生産終了予定商品

ソリッドステートリレー

形G3NA-□□□B
シリーズ

形G3NA-□□□B-2
シリーズ
(2011年2月発売予定)

生産終了予定商品
形G3NA-□□□Bシリーズ

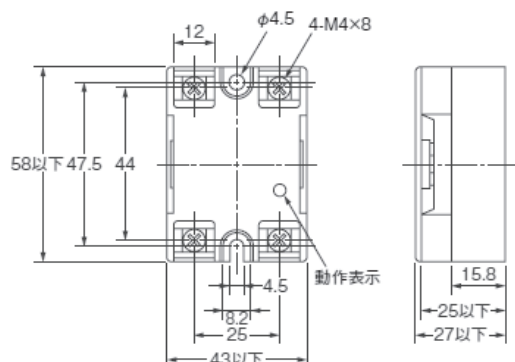
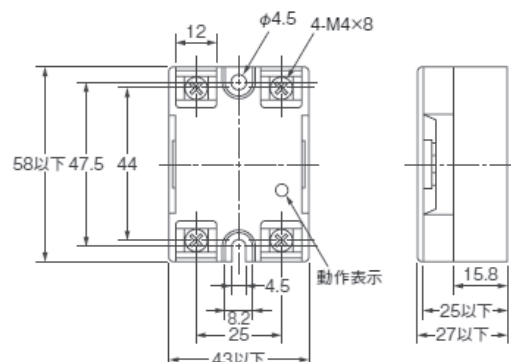
- ・ RoHS対応のためリニューアルを行いました。
- ・ 構造の変更が必要となり、外観(裏面のヒートプレート形状)および、外形寸法が変わります。
(形G3NA-425Bシリーズは除く)
